表2 設計及び評価を変更した設備の比較（既設工認関係，第9条 外部からの衝撃による損傷の防止）

表1 設計及び評価を変更した設備の比較（事業変更許可関係，第12条 火災等による損傷の防止）

変更前後表（蓋間圧力検出器（表示・警報装置））

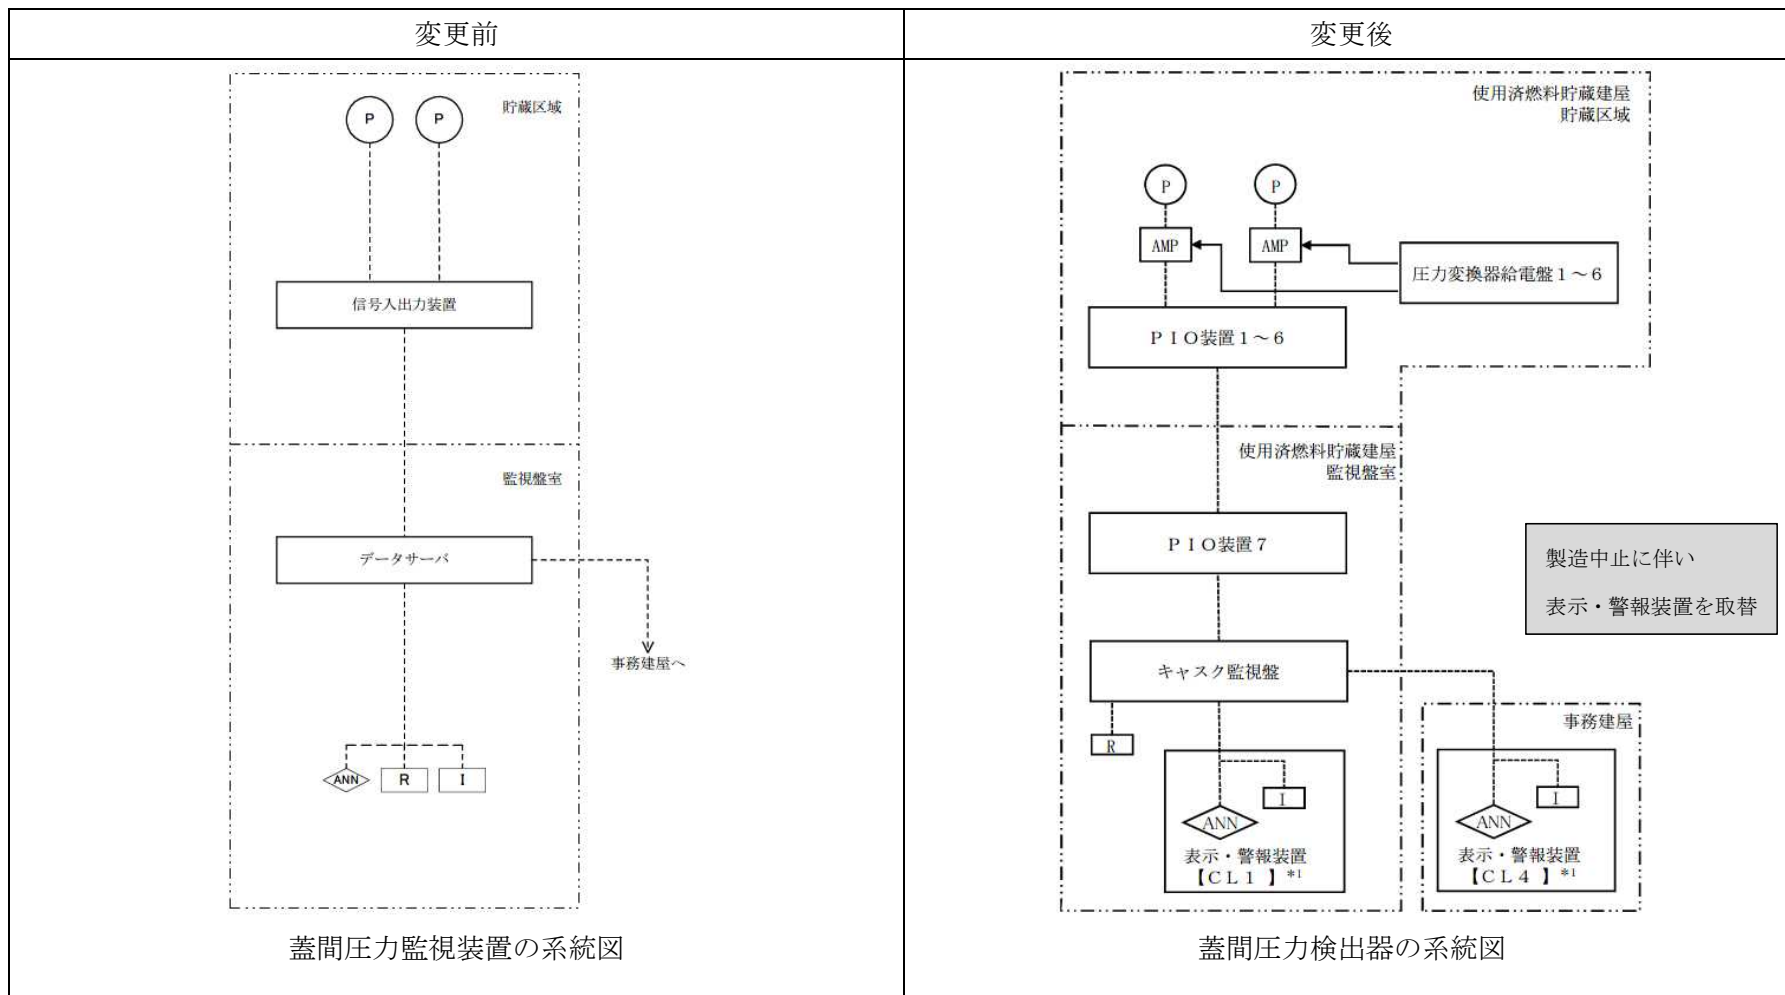
設備名	項目	変更の有無	既設工認 (H22) (記載頁)	今回設工認 (記載頁)	備考 (比較結果)
表示・警報装置	設計条件	○	測定した値を監視盤室と事務建屋に表示し, 警報を発する。	測定値を監視盤室及び事務建屋の表示・警報装置に表示し, 警報設定値に達した場合は警報を発報する。	・表示・警報装置については, 既設工認から変更なし。
	設備仕様	○	表示・警報装置としての仕様の記載は無い。	監視盤室及び事務建屋の表示・警報装置に表示し, 警報設定値に達した場合は警報を発報する。 要目表: 記載なし 基本設計方針: 測定値を監視盤室及び事務建屋の表示・警報装置に表示し, 警報設定値に達した場合は警報を発報する。 添付: 系統構成, 電源, 取付位置を記載。	・既設工認から名称を変更。 ・計測範囲に設計要求値を記載。
	記載内容 (概要)	○	設工認に以下を記載し, 詳細設計に反映。 本文 ニ 計測制御系統施設 (3) 基本設計方針 a. 表面温度, 蓋間圧力及び貯蔵建屋の給排気温度を計測し, 計測値が警報設定値に達した場合は, 速やかに警報を発する設計とする。 添付IX-1 蓋間圧力監視装置に関する説明書 2.1 蓋間圧力監視装置の構成 監視盤室及び事務建屋に蓋間空間圧力を指示し, 設定値まで低下した時点で監視盤室及び事務建屋に警報を発する。 2.2 蓋間圧力監視装置の仕様 敷地周辺の気象条件を考慮し, 凍結 (異常寒波) 対策を施した設計とする。 添付IX-2 表面温度監視装置に関する説明書 2.1 表面温度監視装置の構成 監視盤室及び事務建屋に蓋間表面温度を指示し, 設定値まで低下した時点で監視盤室及び事務建屋に警報を発する。 2.2 表面温度監視装置の仕様 敷地周辺の気象条件を考慮し, 凍結 (異常寒波) 対策を施した設計とする。 添付 IX-3 給排気温度監視装置に関する説明書 2.1 給排気温度監視装置の構成	設工認に以下を記載し, 詳細設計に反映。 別添 I 2.3 計測制御系統施設 (2) 基本設計方針 a. 計測設備の構成 蓋間圧力監視装置, 表面温度監視装置及び給排気温度検出器と表示・警報装置で構成する。 e. 表示・警報装置 蓋間圧力検出器と表面温度検出器, 給排気温度検出器, エリアモニタリング設備及びモニタリングポストの測定値を, 監視盤室及び事務建屋の表示・警報装置に表示する。測定値が警報設定値に達した場合は, 監視盤室及び事務建屋の表示・警報装置にて警報を発報する。 (P2.3-2, PDF 60) 添付 12 計測制御系統施設に関する説明書 2.5 表示・警報装置に関する設計方針 表示・警報装置は, 蓋間圧力検出器, 表面温度検出器, 給排気温度検出器, エリアモニタリング設備及びモニタリングポストからの測定データを監視盤室及び事務建屋に表示する。測定データが警報設定値に達した場合は, 監視盤室及び事務建屋に警報を発報する。 (P3 PDF 2497) 3.1.2 計測設備の電源系統 蓋間圧力と表面温度, 給排気温度を監視する設備及びエリアモニタリング設備とモニタリングポストは, 無停電電源装	・名称を蓋間圧力監視装置, 表面温度監視装置, 給排気温度監視装置から, 蓋間圧力検出器, 表面温度検出器, 給排気温度検出器と表示・警報装置に変更。 ・電源車から信号入出力装置のスペースヒータへの給電を明確化。

変更前後表（表面温度検出器（表示・警報装置））

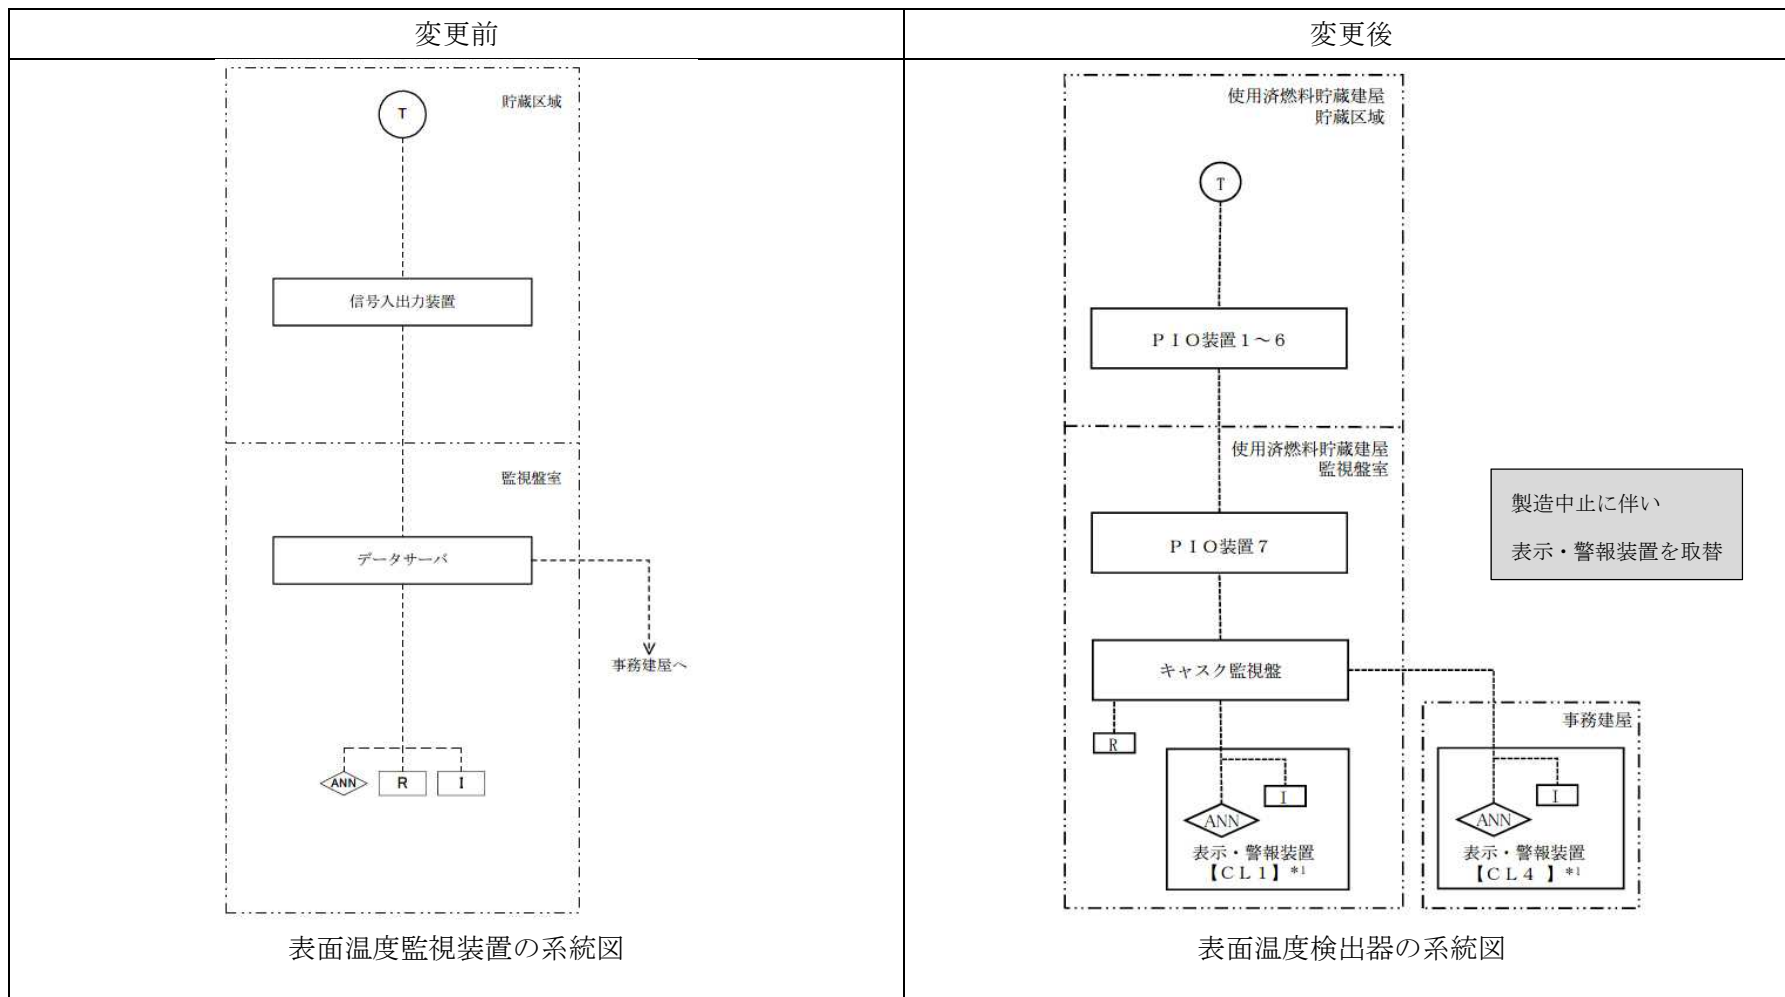
設備名	項目	変更の有無	既設工認 (H22) (記載頁)	今回設工認 (記載頁)	備考 (比較結果)
表面温度検出器	設計条件	○	金属キャスクの表面の温度を測定する。 (計測範囲として, 実計器の計測範囲を記載)	金属キャスクの表面の温度を測定する。 (計測範囲として, 設計要求値を記載)	・ 蓋間圧力の計測については, 既設工認から変更なし。
	設備仕様	○	金属キャスクの表面の温度を測定する。 要目表: 検出器種類, 計測範囲, 取付個所, 個数を記載 基本設計方針: 金属キャスクの表面温度を測定し, 設定値に達したら警報を発する。 添付: 系統構成と検出器の仕様, 取付位置を記載。	金属キャスクの表面の温度を測定する。 要目表: 検出器種類, 計測範囲 (設計要求値), 取付個所, 個数を記載 基本設計方針: 金属キャスクの表面温度を測定し, 設定値に達したら警報を発報する。 添付: 系統構成, 電源, 検出器の仕様, 取付位置を記載。	・ 既設工認から名称を変更。 ・ 計測範囲に設計要求値を記載。
	記載内容 (概要)	○	設工認に以下を記載し, 詳細設計に反映。 本文 ニ 計測制御系統施設 (3) 基本設計方針 金属キャスクの表面温度を計測し, 表面温度が警報設定値に達した場合は, 速やかに警報を発する。 計測設備は, 外部電源喪失時にも無停電電源装置から受電し, 監視を継続できる設計とする。 添付IX-2 表面温度監視装置に関する説明書 2.1 表面温度監視装置の構成 金属キャスクの表面温度を監視することにより, 使用済燃料貯蔵施設の除熱機能を監視する。監視盤室及び事務建屋に蓋間表面温度を指示し, 設定値まで低下した時点で監視盤室及び事務建屋に警報を発する。 2.2 表面温度監視装置の仕様 敷地周辺の気象条件を考慮し, 凍結 (異常寒波) 対策を施した設計とする。	設工認に以下を記載し, 詳細設計に反映。 別添 I 2.3 計測制御系統施設 (2) 基本設計方針 a. 計測設備の構成 表面温度検出器と表示・警報装置で構成する。 c. 表面温度検出器 表面温度検出器を設け, 金属キャスクの表面温度を測定し, 設定値に達したら警報を発報する。 (P2.3-2, PDF 60) 添付 12 計測制御系統施設に関する説明書 3.3 キャスク表面温度計の詳細設計 (1) 表面温度検出器の構造及び仕様 表面温度検出器は, 金属キャスクの側部中央に1基当たり1個, 磁石の磁力により, 金属キャスク表面に固定する。 表面温度検出器は監視盤室及び事務建屋に表面温度を表示し, 警報設定値以上に上昇したときは, 監視盤室及び事務建屋に警報を発報する。監視盤室のキャスク監視盤に記録する。 (P12 PDF 2506) 添付 16-1 電気設備に関する説明書 3.3 電源車 電源車から給電する設備として, 表示・警報装置の信号入出力装置用スペースヒータを記載。 (P9 PDF707 (分割1回目))	・ 事業変更許可から, 名称を金属キャスク表面温度監視装置から, 表面温度検出器に変更。 ・ 計測範囲に設計要求値を記載。

変更前後表（給排気温度検出器（表示・警報装置））

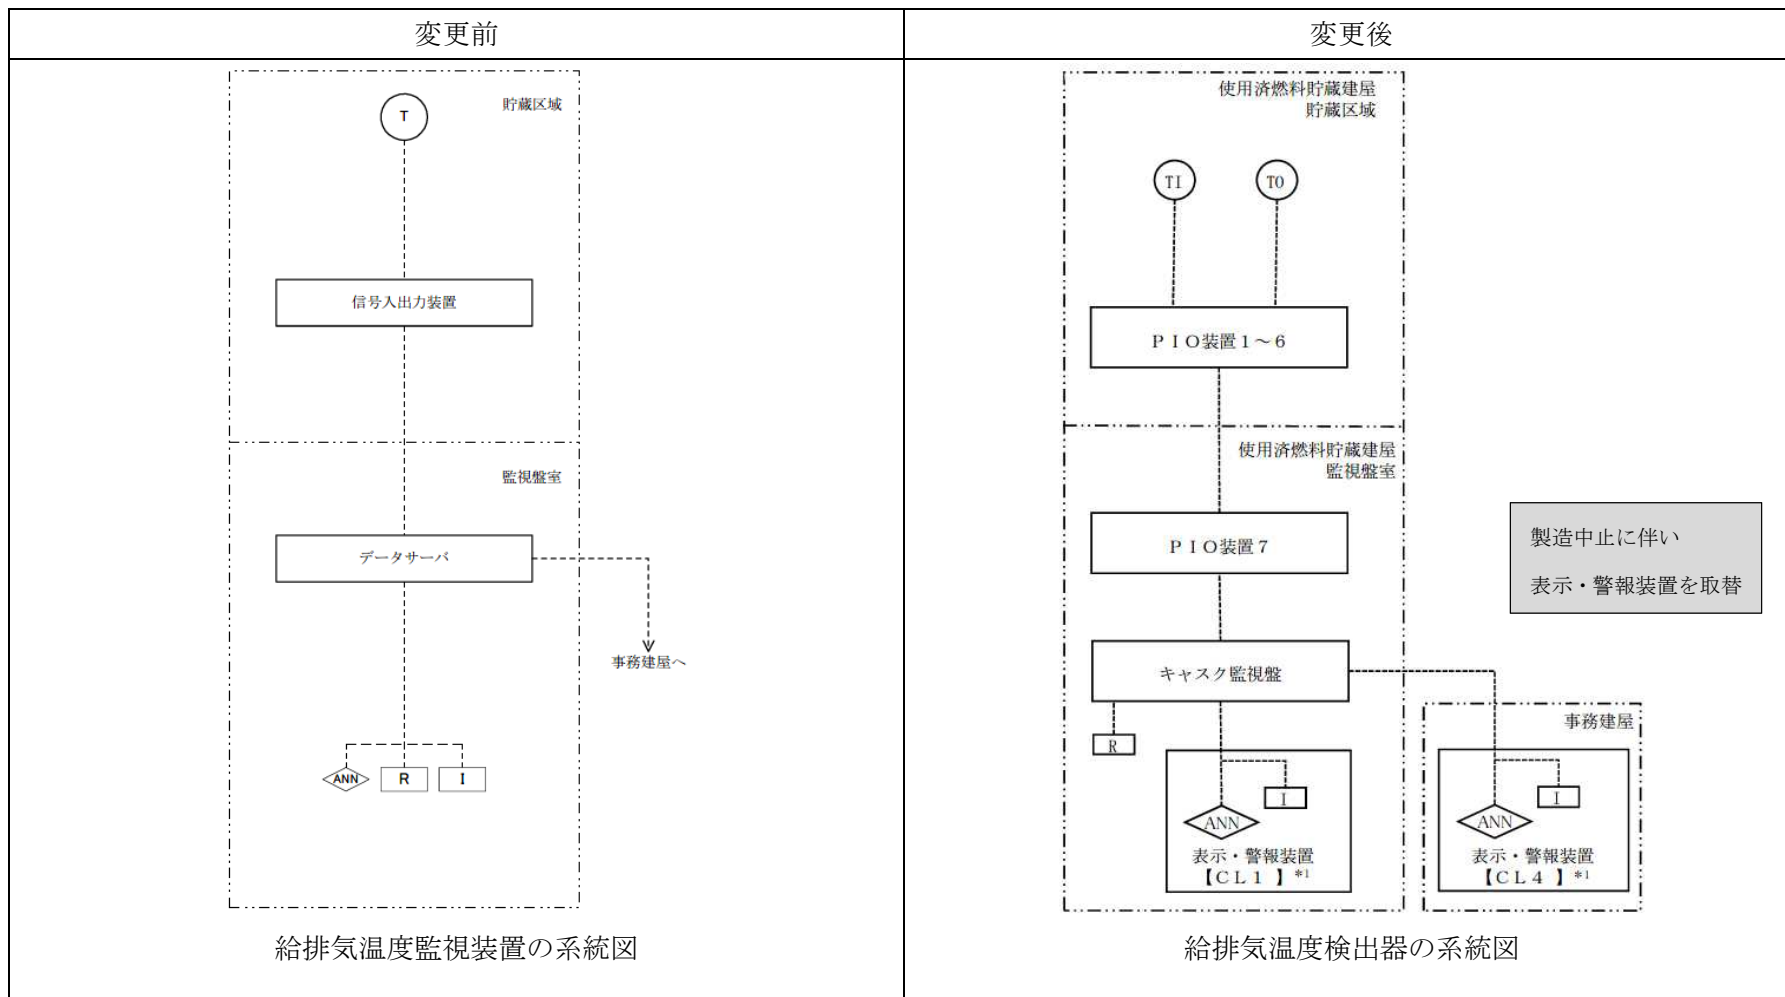
設備名	項目	変更の有無	既設工認 (H22) (記載頁)	今回設工認 (記載頁)	備考 (比較結果)
給排気温度検出器	設計条件	○	金属キャスクの蓋間の圧力を計測する。 (計測範囲として, 実計器の計測範囲を記載)	使用済燃料貯蔵建屋の給排気温度を計測する。 (計測範囲として, 設計要求値を記載)	・ 蓋間圧力の計測については, 既設工認から変更なし。
	設備仕様	○	金属キャスクの蓋間圧力を測定する。1基の金属キャスクに対し二系統設ける。 要目表: 検出器種類, 計測範囲, 取付個所, 個数を記載 基本設計方針: 貯蔵建屋の給排気温度を測定し, 設定値に達したら警報を発する。 添付: 系統構成と検出器の仕様, 取付位置を記載。	使用済燃料貯蔵建屋の給排気温度を測定する。 要目表: 検出器種類, 計測範囲 (設計要求値), 取付個所, 個数を記載 基本設計方針: 貯蔵建屋の給排気温度を測定し, 設定値に達したら警報を発報する。 添付: 系統構成, 電源, 検出器の仕様, 取付位置を記載。	・ 既設工認から名称を変更。 ・ 計測範囲に設計要求値を記載。
	記載内容 (概要)	○	設工認に以下を記載し, 詳細設計に反映。 本文 ニ 計測制御系統施設 (3) 基本設計方針 使用済燃料貯蔵建屋の給排気温度を計測し, 給排気温度の計測値が警報設定値に達した場合は, 警報を発する設計とする。 計測設備は, 外部電源喪失時にも無停電電源装置から受電し, 監視を継続できる設計とする。 添付 IX-3 給排気温度監視装置に関する説明書 2.1 給排気温度監視装置の構成 給排気温度検出器は給気側に2個, 排気側に24個取り付けられ, 監視盤室及び事務建屋に給排気温度差及び排気温度を指示し, 給排気温度差及び排気温度が設定値まで上昇した時点で監視盤室及び事務建屋に警報を発する。 2.2 給排気温度監視装置の仕様 敷地周辺の気象条件を考慮し, 凍結 (異常寒波) 対策を施した設計とする。	設工認に以下を記載し, 詳細設計に反映。 別添 I 2.3 計測制御系統施設 (2) 基本設計方針 a. 計測設備の構成 給排気温度検出器と表示・警報装置で構成する。 d. 給排気温度検出器 給排気温度検出器を設け, 貯蔵建屋の給排気温度を測定する設計とする。 (P2.3-2, PDF 60) 添付 12 計測制御系統施設に関する説明書 3.4 給排気温度検出器の詳細設計 (1) 給排気温度検出器の構造及び仕様 給気温度検出器は貯蔵建屋の東と西に設置される給気口に1台ずつ設置する (計2個)。排気温度検出器は, 貯蔵建屋中央の排気口近くの天井部付近の壁面に設置する (計24個)。 監視盤室及び事務建屋に給気温度, 排気温度及び給排気温度差を表示し, 警報設定値以上に上昇したときは, 監視盤室及び事務建屋に警報を発報する。データは監視盤室のキャスク監視盤に記録する。 (P14 PDF 2508) 添付 16-1 電気設備に関する説明書 3.3 電源車	・ 既設工認から, 名称を給排気温度監視装置から, 給排気温度検出器に変更。 ・ 計測範囲に設計要求値を記載。

変更前後表 (エリアモニタリング設備 (表示・警報装置))

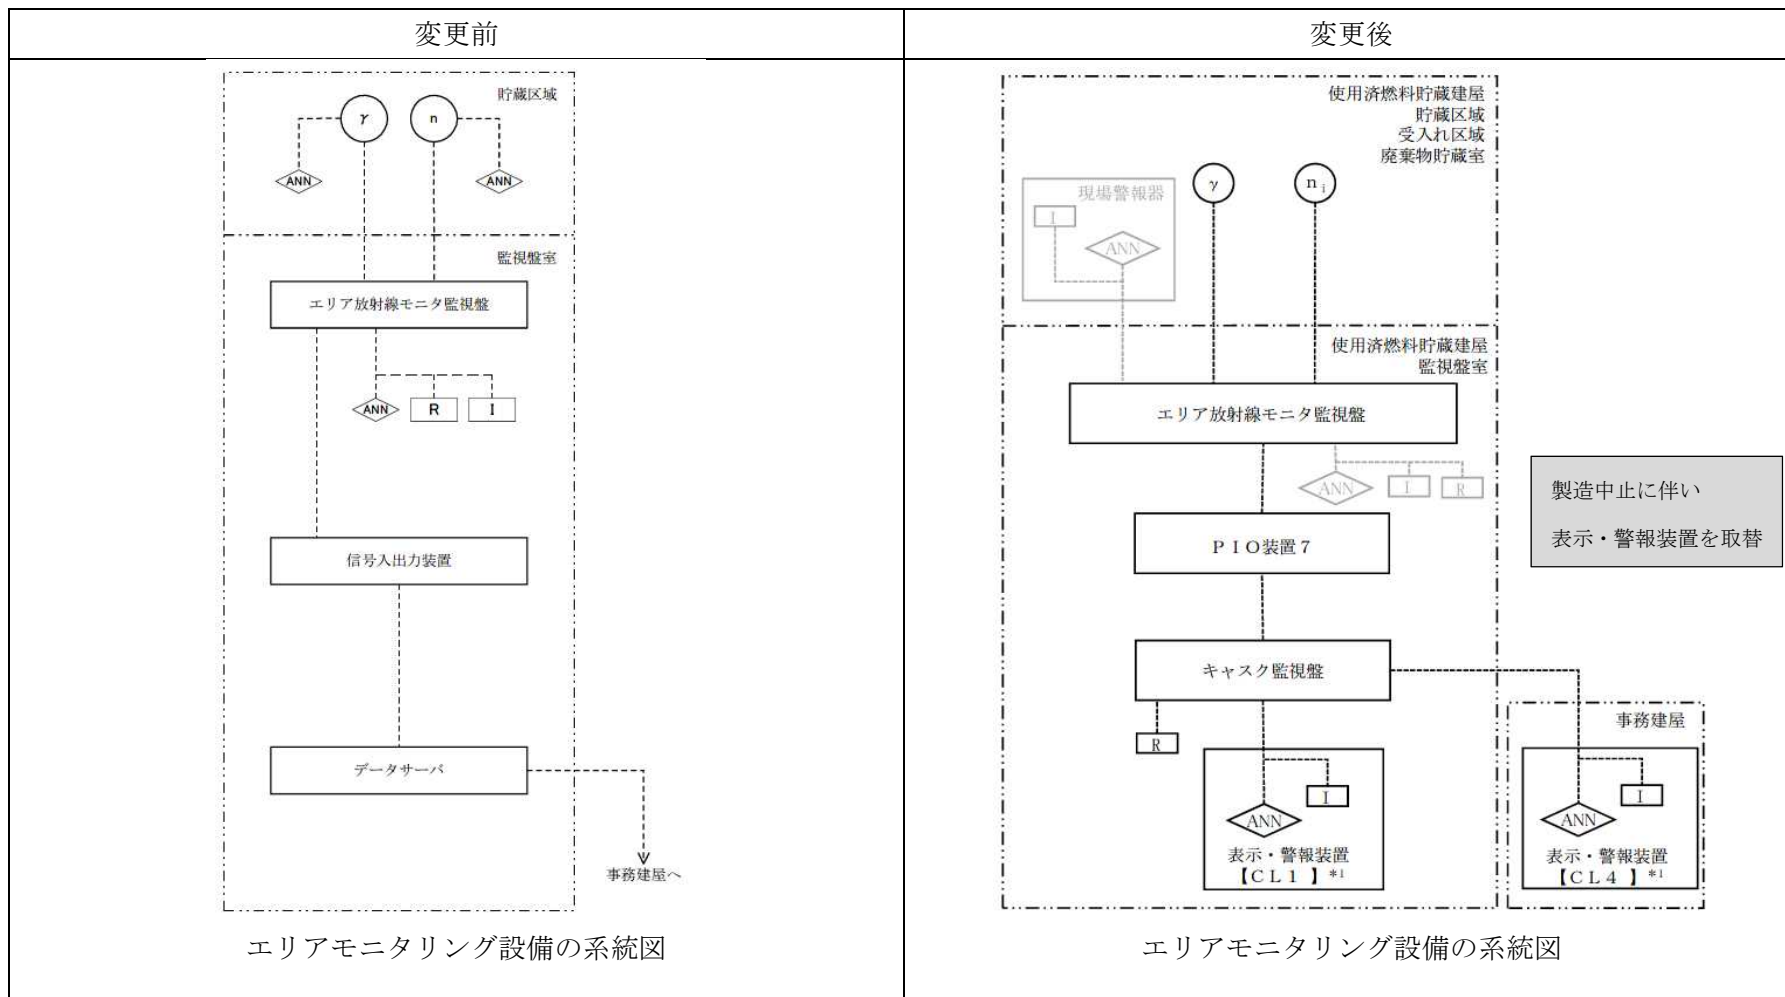
設備名	項目	変更の有無	既設工認 (H22) (記載頁)	今回設工認 (記載頁)	備考 (比較結果)
ガンマ線エリア モニタ 中性子線エリア モニタ	設計条件	○	放射線しゃへい物の側壁における線量当量率を計測する。 (計測範囲として, 実計器の計測範囲を記載)	管理区域内の放射線を監視するために, 使用済燃料貯蔵建屋内の側壁における線量当量率を測定する。	<ul style="list-style-type: none"> 既設工認から変更なし。 計測範囲の記載を設計要求値に変更
	設備仕様	○	<p>エリアモニタリング設備は, 放射線しゃへい物の側壁における線量当量率を計測できる設計とする。</p> <p>要目表: 検出器種類, 計測範囲, 取付個所, 個数, 使用環境を記載</p> <p>基本設計方針: 放射線しゃへい物の側壁における線量当量率を計測</p> <p>添付: 系統構成と検出器の仕様, 使用環境, 取付位置を記載。</p>	<p>管理区域内の放射線を監視するために, 使用済燃料貯蔵建屋内の側壁における線量当量率を測定, 記録するとともに, 監視盤室及び事務建屋の表示・警報装置に表示する。警報設定値に達したときは, 警報を発報する。</p> <p>要目表: 検出器種類, 計測範囲 (設計要求値), 取付個所, 個数を記載</p> <p>基本設計方針: 管理区域内の側壁における線量当量率を測定</p> <p>添付: 系統構成, 電源, 検出器の仕様, 取付位置を記載。</p>	<ul style="list-style-type: none"> 計測範囲に設計要求値を記載。
	記載内容 (概要)	○	<p>既設工認</p> <p>本文</p> <p>へ. 放射線管理施設</p> <p>(3) 基本設計方針</p> <p>a. 放射線監視設備は, その計測値が警報設定値に達した場合は, 速やかに警報を発する設計とする。</p> <p>b. エリアモニタリング設備は, 放射線しゃへい物の側壁における線量当量率を計測できる設計とする。また, 管理区域における外部放射線に係る線量当量及び周辺監視区域における外部放射線に係る線量当量を測定するために積算線量計を配置する。</p> <p>添付 II-3 エリアモニタリング設備に関する説明書</p> <p>2. エリアモニタリング設備</p> <p>2.1 エリアモニタリング設備の構成</p> <p>貯蔵区域には, ガンマ線エリアモニタ及び中性子線エリアモニタをそれぞれ12個及び6個設置し, 受入れ区域には, ガンマ線エリアモニタ及び中性子線エリアモニタをそれぞれ1個ずつ設置し, 廃棄物貯蔵室には, ガンマ線エリアモニタを1個設置する。計測値は, 監視盤室及び事務建屋に指示するとともに, 外部放射線に係る線量当量率が設定値まで上昇した時点で貯蔵区域, 監視盤室及び事務建屋に警報を発する。また, 全てのデータは監視盤室の記録装置に記録される。</p>	<p>設工認に以下を記載し, 詳細設計に反映。</p> <p>別添 I</p> <p>2.5 放射線監視設備</p> <p>(2) 基本設計方針</p> <p>b. 放射線監視設備</p> <p>a) エリアモニタリング設備</p> <p>エリアモニタリング設備は, 使用済燃料貯蔵建屋内の側壁における線量当量率を測定, 記録するとともに, 監視盤室及び事務建屋の表示・警報装置に表示する。警報設定値に達したときは, 監視盤室及び事務建屋の表示・警報装置に警報を発報する。</p> <p>(P2.5-2, PDF71)</p> <p>添付 14-1 エリアモニタリング設備に関する説明書</p> <p>3.1 エリアモニタリング設備の構成</p> <p>貯蔵建屋の貯蔵区域及び受入れ区域内にガンマ線エリアモニタと中性子線エリアモニタを設置し, 測定した信号は, 監視盤室と事務建屋の表示・警報装置にて表示するとともに, 警報を発報する。 (P3, PDF2576)</p> <p>3.2 エリアモニタリング設備の仕様</p> <p>検出器にはスペースヒータを設置する。外部電源喪失時には気温を確認し, 必要に応じ電源車から給電を行う。(P6 PDF 2579)</p> <p>3.4 エリアモニタリング設備の設置位置</p>	<ul style="list-style-type: none"> 外部電源喪失時に, スペースヒータに電源車から給電する旨を追記既 検出器の設置位置の説明を追記 管理区域における線量当量の計測を, エリアモニタリング設備で間接的に行う。

変更前後表（モニタリングポスト（表示・警報装置））

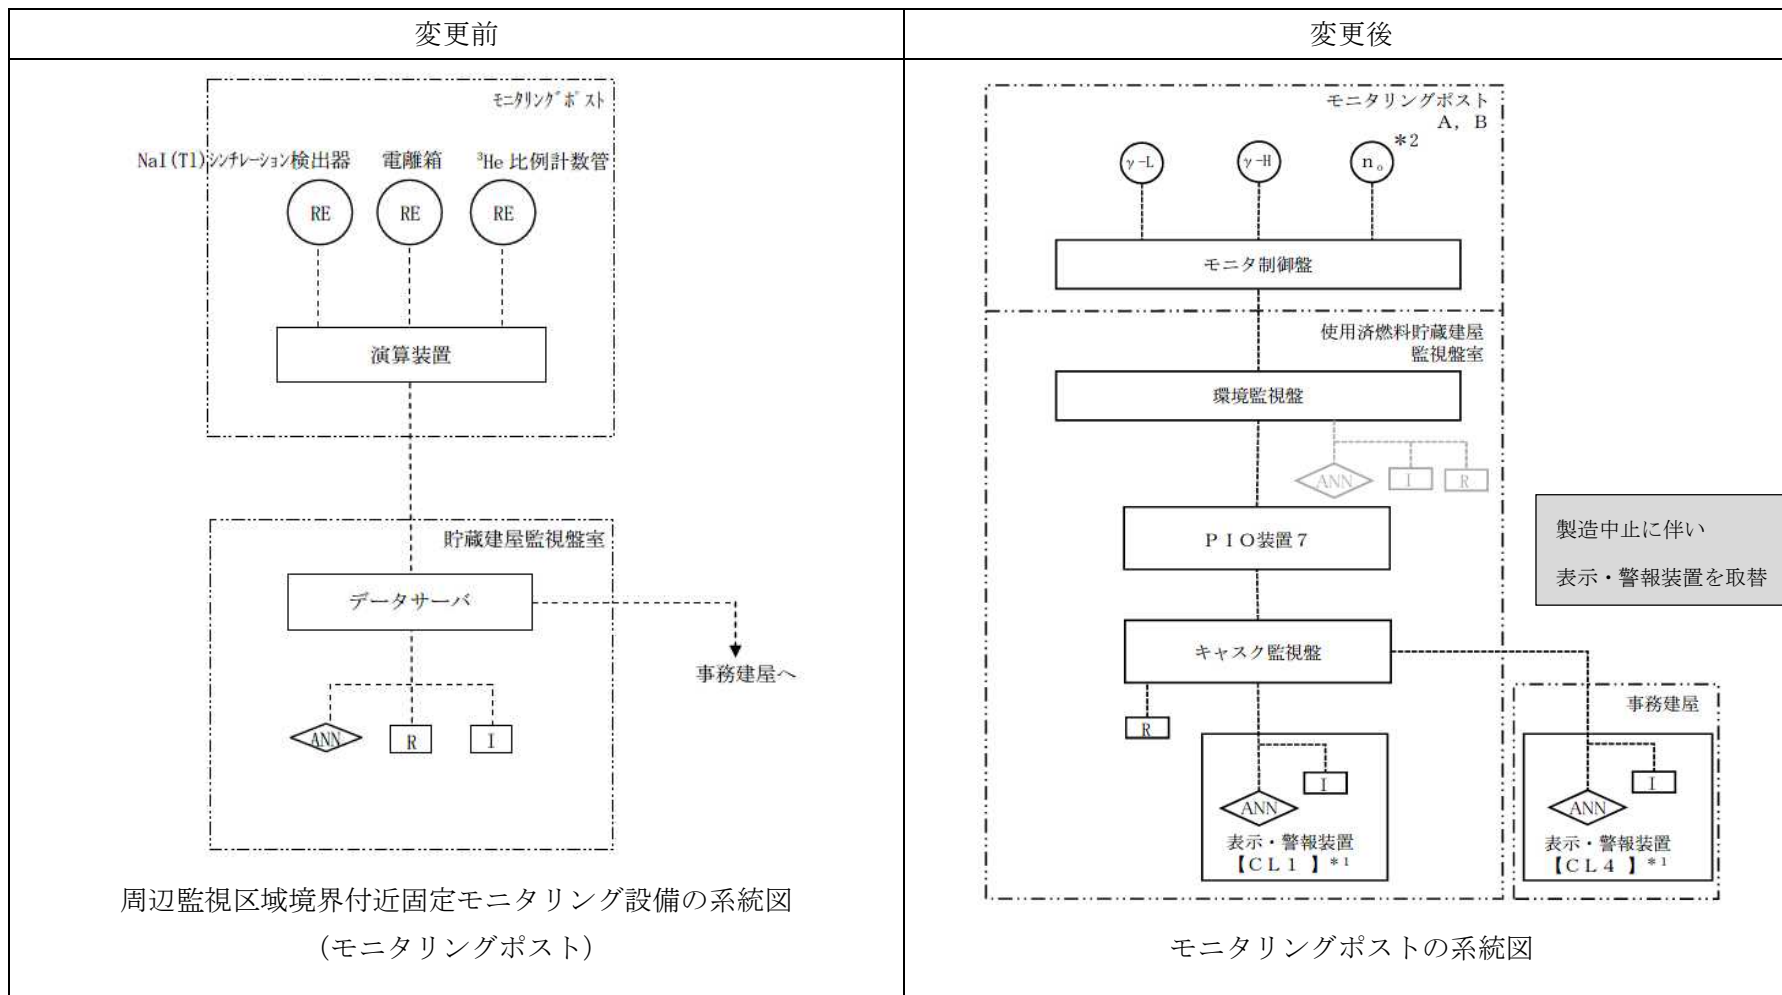
設備名	項目	変更の有無	既設工認 (H22) (記載頁)	今回設工認 (記載頁)	備考 (比較結果)
モニタリングポスト (ガンマ線モニタ (低レンジ)) (ガンマ線モニタ (高レンジ)) (中性子線モニタ)	設計条件	○	周辺監視区域における外部放射線に係る線量当量率を計測する。 (計測範囲として, 実計器の計測範囲を記載)	リサイクル燃料備蓄センター周辺の公衆を放射線から防護するため, 周辺監視区域境界付近をモニタリングする。	<ul style="list-style-type: none"> 既設工認から変更なし。 計測範囲の記載を設計要求値に変更
	設備仕様	○	周辺監視境界付近固定モニタリング設備は, 周辺監視区域における外部放射線に係る線量当量率を計測する。 要目表: 検出器種類, 計測範囲, 取付個所, 個数, 使用環境を記載 基本設計方針: 周辺監視区域における外部放射線に係る線量当量率を計測 添付: 系統構成と検出器の仕様, 使用環境, 取付位置を記載。	敷地境界における外部放射線による線量当量率を監視するために, 周辺監視区域境界付近にモニタリングポスト2基を設置して線量当量率を測定, 記録するとともに, 監視盤室及び事務建屋の表示・警報装置に表示する。警報設定値に達したときは, 警報を発報する。 要目表: 検出器種類, 計測範囲 (設計要求値), 取付個所, 個数を記載 基本設計方針: 周辺監視区域境界付近における線量当量率を測定 添付: 系統構成, 電源, 検出器の仕様, 取付位置を記載。	<ul style="list-style-type: none"> 計測範囲に設計要求値を記載。
	記載内容 (概要)	○	既設工認 本文 へ. 放射線管理施設 (3) 基本設計方針 a. 放射線監視設備は, その計測値が警報設定値に達した場合は, 速やかに警報を発する設計とする。 b. 周辺監視境界付近固定モニタリング設備は, 周辺監視区域における外部放射線に係る線量当量率を計測できる設計とする。 添付 II-4 周辺監視区域境界付近固定モニタリング設備に関する説明書 2. 周辺監視区域境界付近固定モニタリング設備 2.1 周辺監視区域境界付近固定モニタリング設備の構成 モニタリングポストAには, ガンマ線を測定対象とするNaI(Tl)シンチレーション検出器, 電離箱及び中性子線を測定の対象とする3He 比例計数管をそれぞれ1個設置し, モニタリングポストBには, NaI(Tl)シンチレーション検出器, 電離箱をそれぞれ1個設置する。監視盤室及び事務建屋に指示するとともに, 線量当量率が設定値まで上昇した時点で監視盤室及び事務建屋に警報を発する。	設工認に以下を記載し, 詳細設計に反映。 別添 I 2.5 放射線監視設備 (2) 基本設計方針 b. 放射線監視設備 b) 周辺監視区域境界付近固定モニタリング設備 周辺監視区域境界付近固定モニタリング設備は, 敷地境界における外部放射線による線量当量率を監視するために, 周辺監視区域境界付近にモニタリングポスト2基を設置して線量当量率を測定, 記録するとともに, 監視盤室及び事務建屋の表示・警報装置に表示する。警報設定値に達したときは, 警報を発報する。 (P2.5-2, PDF71) 添付 14-2 周辺監視区域境界付近固定モニタリング設備に関する説明書 3.1 周辺監視区域境界付近固定モニタリング設備の構成 (1) モニタリングポスト 敷地境界東側にモニタリングポストAを設け, ガンマ線モニタと中性子線モニタを設置し, ガンマ線と中性子線の線量当量率を測定する。また, 敷地境界南側にモニタリングポストBを設け, ガンマ線モニタを設置し, ガンマ線の線量当量率を測定する。	<ul style="list-style-type: none"> 外部電源喪失時に, スペースヒータに電源車から給電する旨を明確化 検出器の設置位置の説明を追記
